**MØTEREFERAT**

**Referat - Tilbudsbefaring.**  
**Prosjekt – 1217601 UiT Narvik ny energisentral**

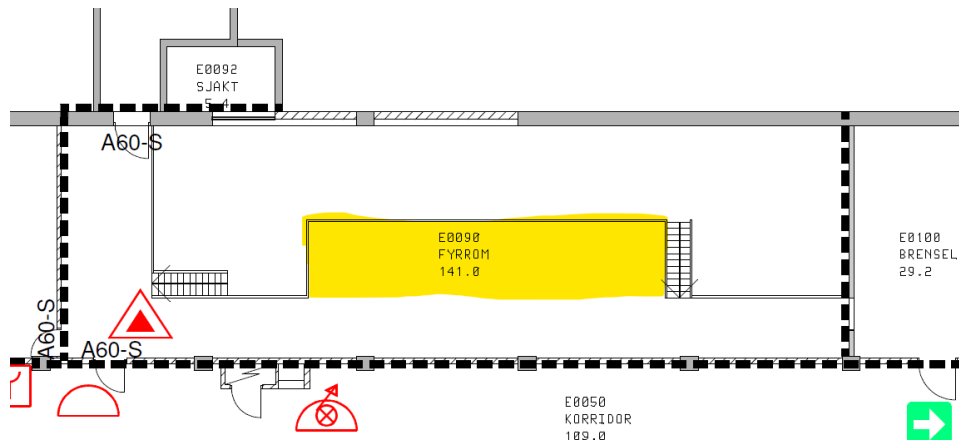
- Prosjektanvisning PA5601 inkludert vedlegg, kan lastes ned fra: <https://www.statsbygg.no/publikasjoner>
- Olje som er i oljetanker forventes brukt opp i løpet av fyringssesongen 22/23
- Varmepumpe/kjøleldrif se side 27 dimensjoneringskriterier:  
Eksisterende tekst: *Det største behovet, for varme- eller kjøleldrif, skal legges til grunn ved uttak av den reversible varmepumpen.* erstattes med: *Effektbehovet dimensjoneres ut fra varmepumpedrift som kondensatorer for vann-vann varmepumpene.*
- Tegning som viser akser på tak
- Grensskille demontering oljeledning og opsjon oljetanker, er ved oljeledninger blindes i utgangen av fyrrom E0090.
- Utstikk mezzanin demonteres for enklere demontering av fyrkjeler og rørledninger og skal ikke monteres. Gelender gjenbrukes. Se skisse:
